**Avis délibéré de la mission régionale d'autorité environnementale
sur la centrale agrivoltaïque des Frênes porté par la société
Valeco sur la commune de Toulon-sur-Allier (03)**

Avis n° 2025-ARA-AP-1937

Avis délibéré le 30 septembre 2025

Figure 2: Plan d'implantation du projet (source : RNT de l'étude d'impact).

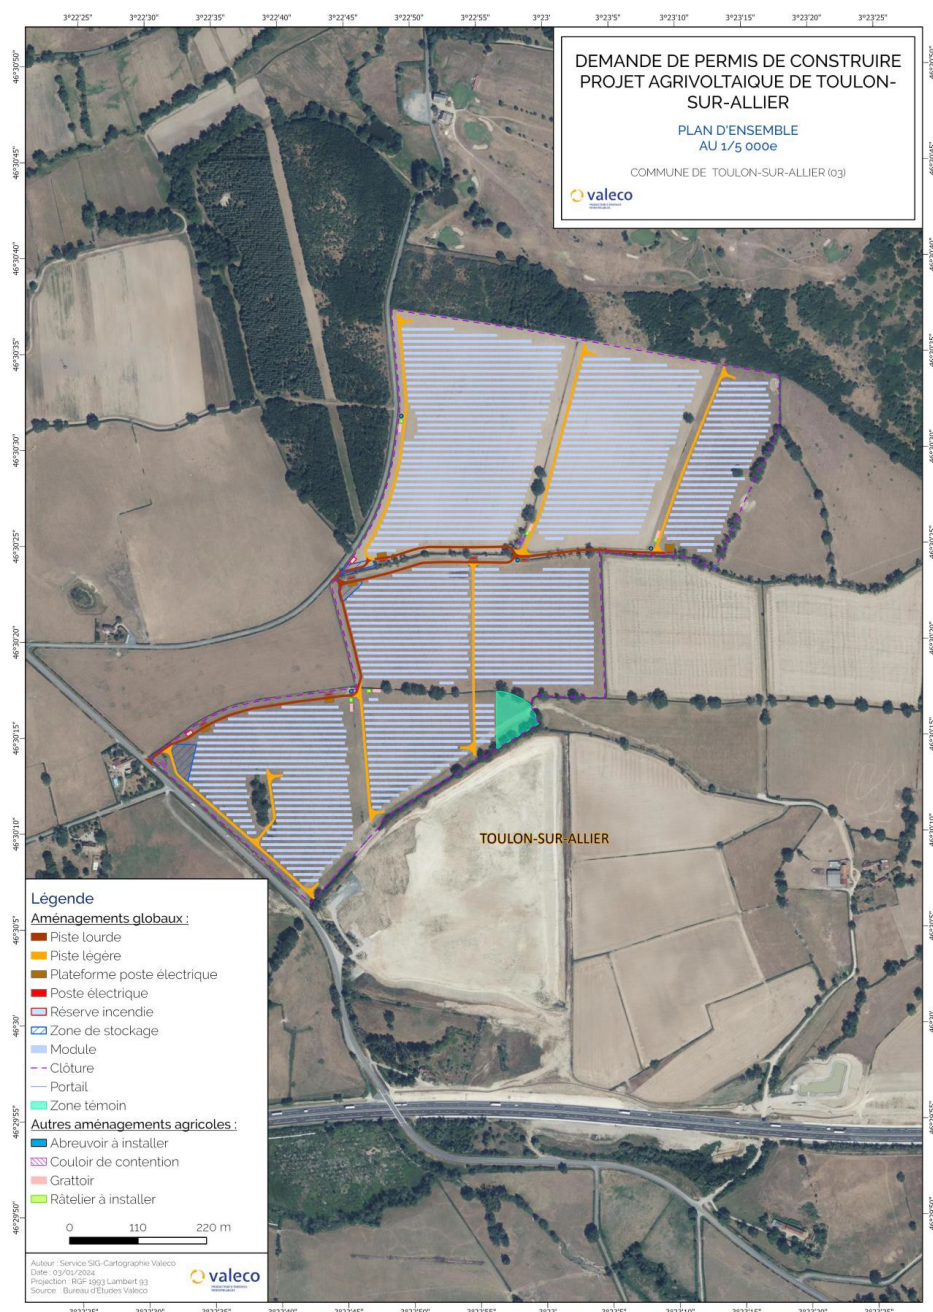
Le poste source d'Yzeure est situé à 5,31 km du site d'implantation. La capacité réservée au titre du S3REnR⁵ est mentionnée (7 600 MW d'ici 2032). Le tracé définitif du raccordement électrique devrait suivre les voiries publiques existantes. Le raccordement en souterrain de la centrale photovoltaïque au réseau électrique national n'est pas décrit précisément, ni les travaux éventuels concernant le poste source. Ses incidences environnementales ne font pas l'objet d'une analyse approfondie. Faisant partie du projet, ses caractéristiques et son tracé doivent être présentés et ses incidences évaluées de manière précise, ainsi que tous éventuels renforcements de poste de transformation et de lignes haute tension, même s'ils relèvent d'une autre maîtrise d'ouvrage et d'un calendrier différent. Ce n'est pas le cas dans le dossier fourni qui doit l'inclure dès ce stade.

L'Autorité environnementale recommande de décrire précisément et d'inclure explicitement dans le périmètre du projet et donc de l'étude d'impact, le raccordement au réseau électrique, fonctionnellement lié au parc photovoltaïque, d'évaluer leurs incidences environnementales et de présenter les mesures prises pour les éviter, les réduire et si besoin les compenser.

Figure 3: Carte des habitats sur le site d'implantation du projet (source : étude d'impact).

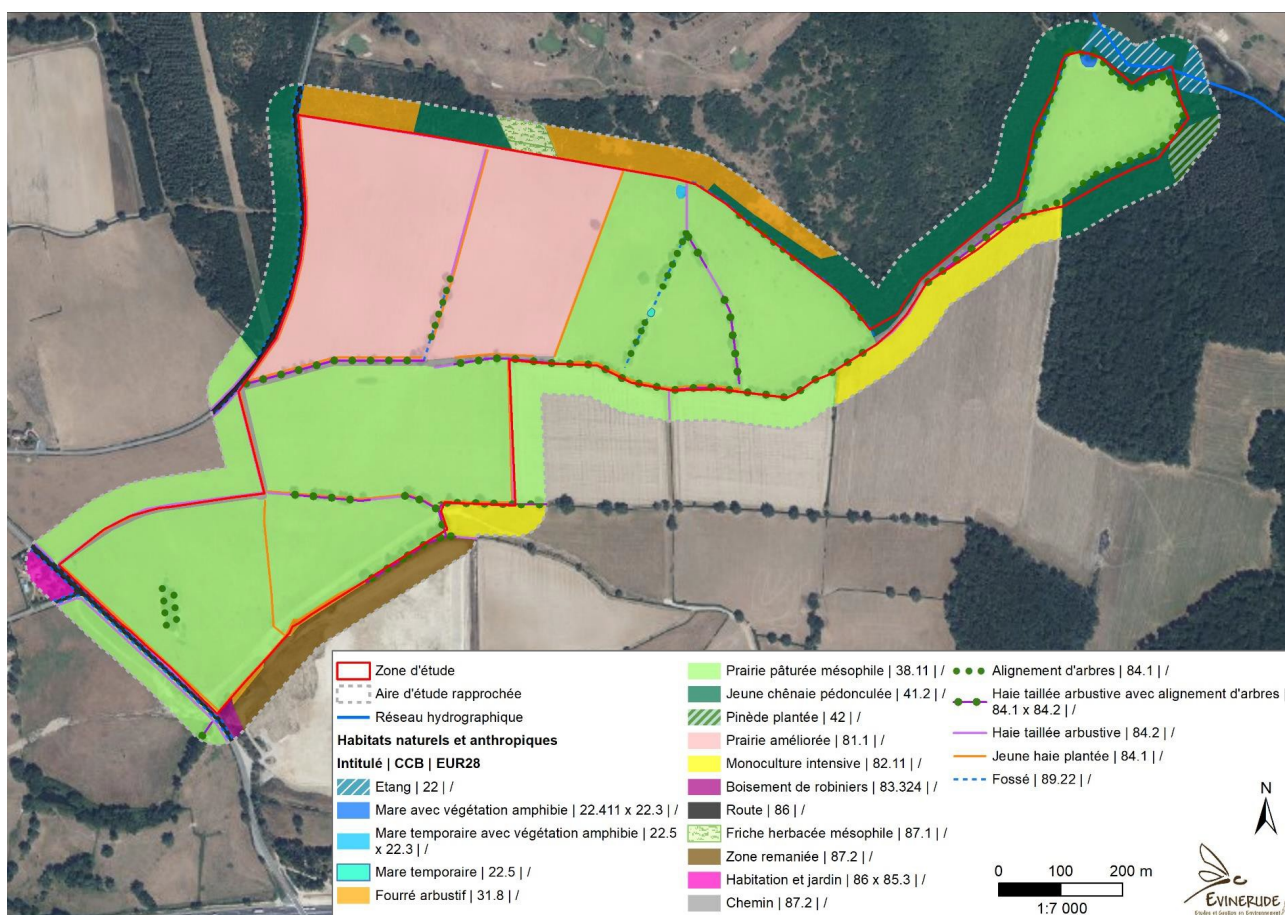
La zone d'implantation s'inscrit dans le bocage dégradé de la Sologne Bourbonnaise. La frange nord est bordée par des boisements et le secteur nord-est longé par un ruisseau qui alimente des étangs. Les habitats sont peu diversifiés au sein de l'aire d'étude rapprochée (cf figure 3 du présent avis)¹¹ :

- mare temporaire (306 m²) ou non (508 m²) avec végétation amphibie représentant un enjeu modéré ;
- mare temporaire (151 m²) et étang (9 096 m²) représentant un enjeu faible ce qui est à justifier au vu de la surface impactée ;
- prairie pâturée mésophile (43,35 ha) et prairie améliorée (17,1 ha) représentant un enjeu faible à très faible ;
- friche herbacée mésophile (3 883 m²) représentant un enjeu faible ;
- fourrés (3,2 ha) et haies (9 477 ml) représentant un enjeu faible à très faible ;
- jeune chênaie pédonculée (8,75 ha) représentant un enjeu modéré malgré un état dégradé des suites de coupes forestières ;
- alignement d'arbres (3 494 ml) représentant un enjeu modéré ;
- boisements de Pins (4 600 m²) et de Robiniers faux-acacias (1 326 m²) représentant un enjeu très faible ;
- fossés artificialisés et autres habitats artificiels considérés comme sans ou à très faibles enjeux.

L'Autorité environnementale recommande d'élargir l'analyse des zones humides à l'ensemble de leurs fonctionnalités, sans se limiter au bon accomplissement des cycles biologiques en tant que support d'habitat et de renforcer les mesures ERC en conséquence.

Figure 4: Synthèse des enjeux écologiques (source : étude d'impact).

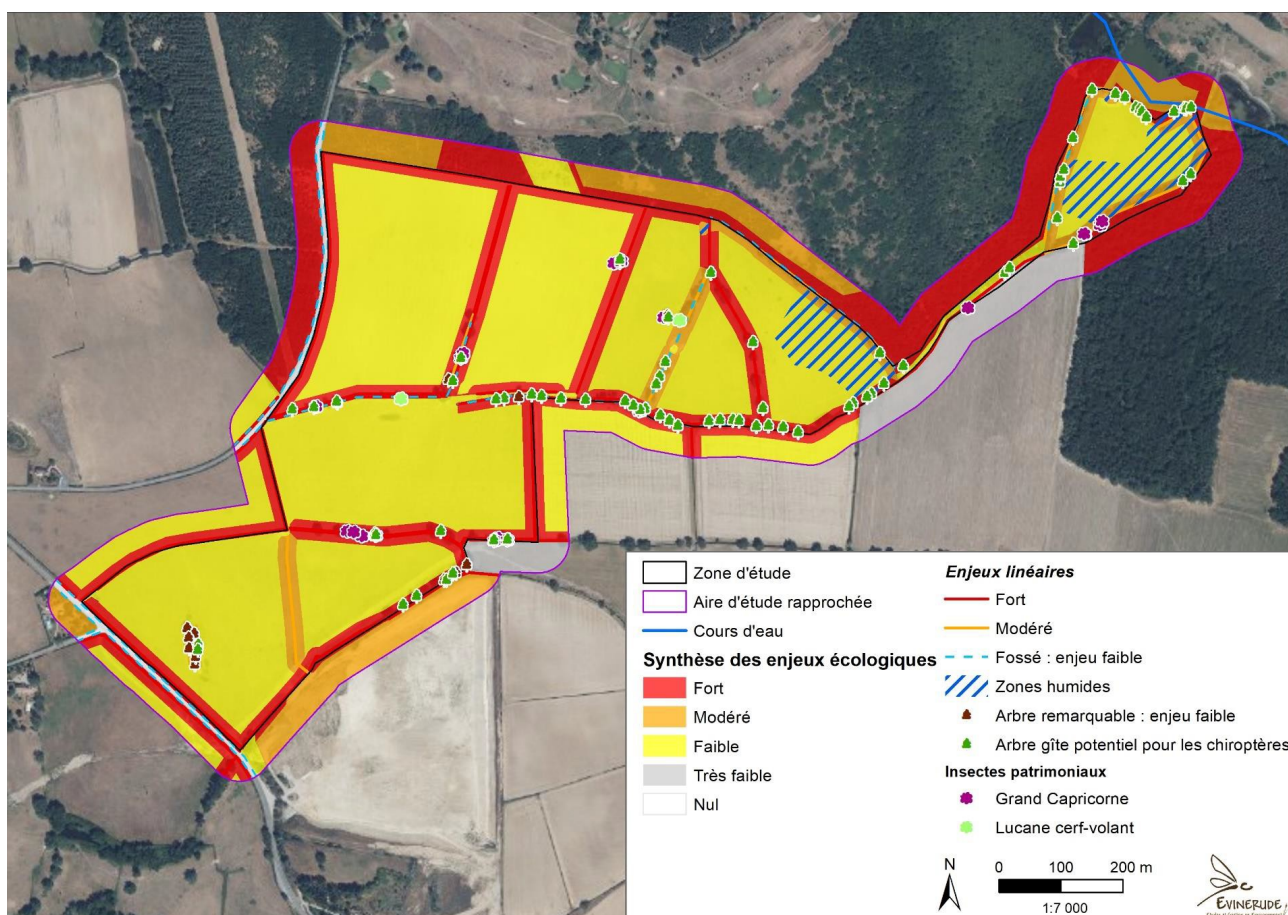
L'Autorité environnementale relève que les enjeux en matière de biodiversité se concentrent sur la préservation de la matrice paysagère au sein de la zone d'étude et avec les zones de plus grande importance écologique du secteur. Si cet élément apparaît essentiel, il ne doit pas amener à négliger la prise en compte des enjeux sur l'ensemble des taxons et en particulier les chiroptères et l'avifaune.

Figure 6: projets à l'étude à proximité immédiate de la zone d'étude (source: étude d'impact).

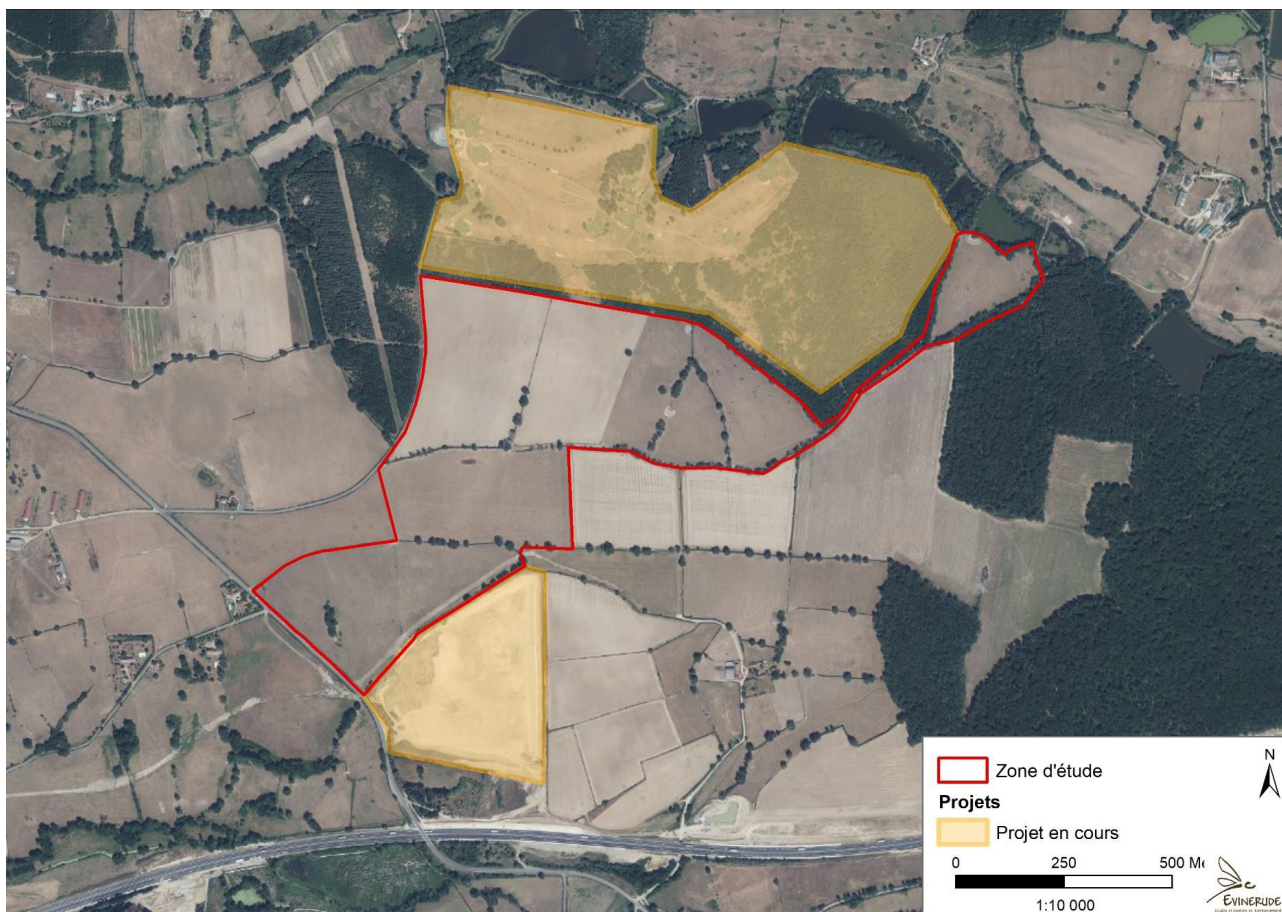
Deux autres projets²⁷, possiblement photovoltaïques sont identifiés au nord et au sud de l'aire d'étude retenue²⁸ (cf figure ci-après). L'étude d'impact ne précise pas quels sont ces projets et bien que les milieux soient différents sur les aires d'implantation de ces projets étudiés, ceux-ci sont susceptibles de présenter des impacts cumulés qui doivent impérativement être étudiés, en particulier sur la biodiversité, les continuités écologiques et le paysage. Des mesures ERC doivent être présentées à cette échelle.

L'Autorité environnementale recommande d'approfondir, détailler et compléter l'analyse des effets cumulés par la présentation exhaustive des projets en cours ou réalisés et des mesures d'évitement, de réduction et de compensation à anticiper à l'échelle en particulier des trois projets photovoltaïques contigus projetés. Elle recommande en outre d'apporter tous les éléments assurant que la relocalisation de la mesure compensatoire aux incidences de l'A79 n'entraîne aucune perte de biodiversité.
